EKE 60.2M

Recambio del Touch-Control n.º de rec. 564525 (antiguo) por el n.º de rec. 5318090

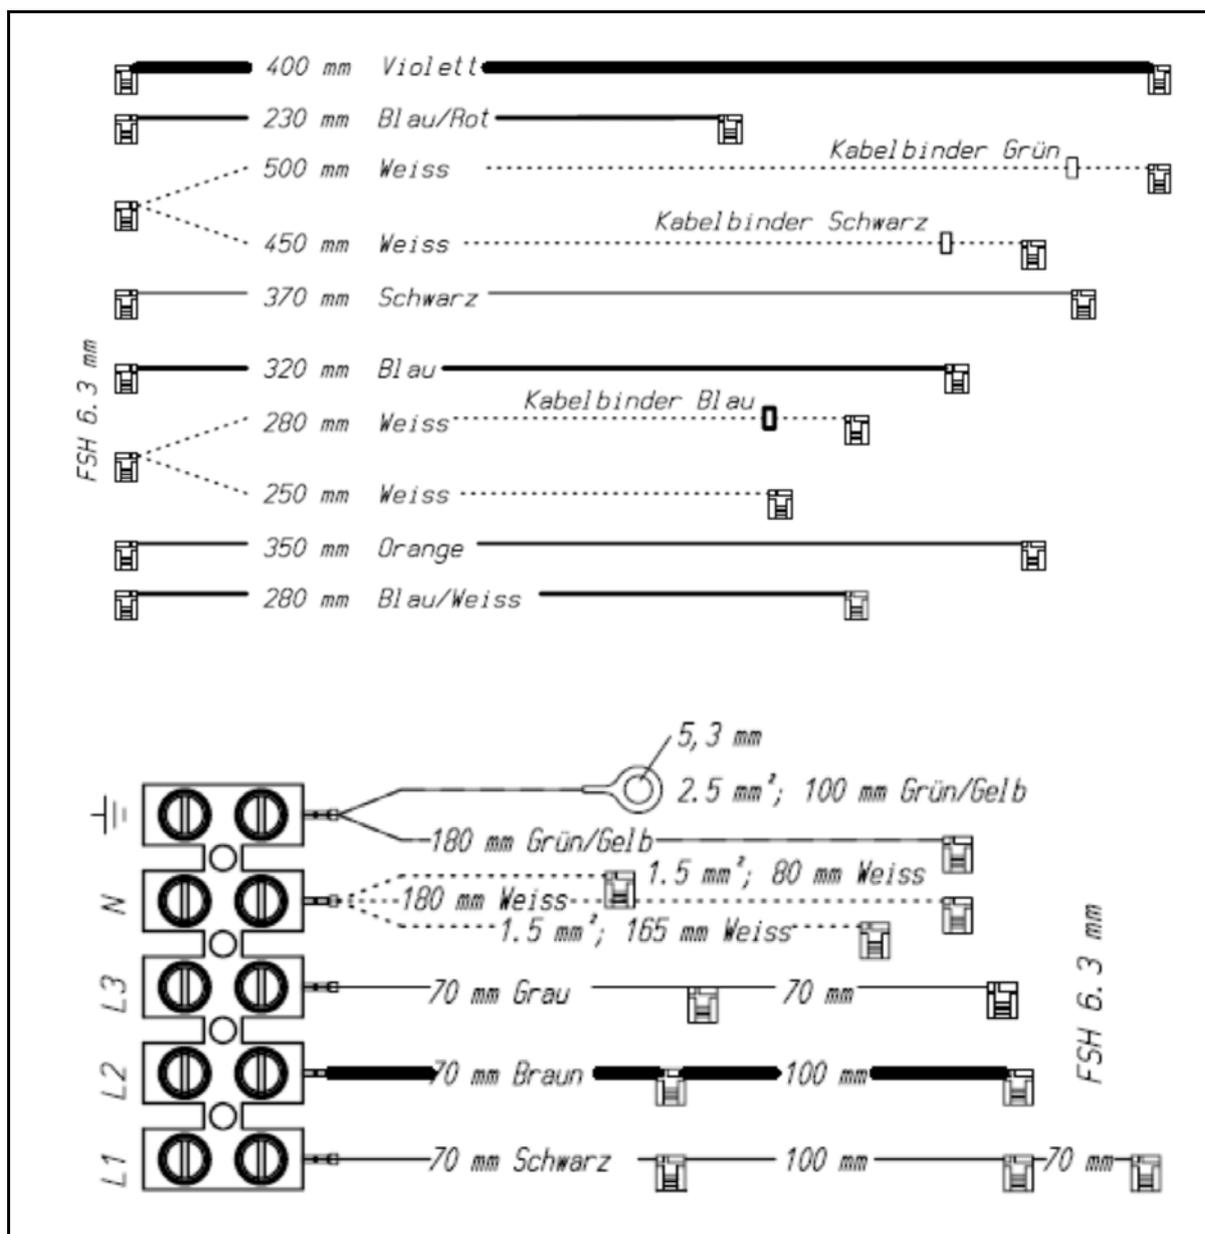
En el Touch-Control (n.º de rec. 531809) se cambiaron las conexiones 30 y 31, de manera que las conexiones de cable son demasiado cortas.
 También hay que recambiar el mazo de cables adjunto. Una vez concluida la reparación está prescrita la realización de una comprobación conforme a VDE 0701.
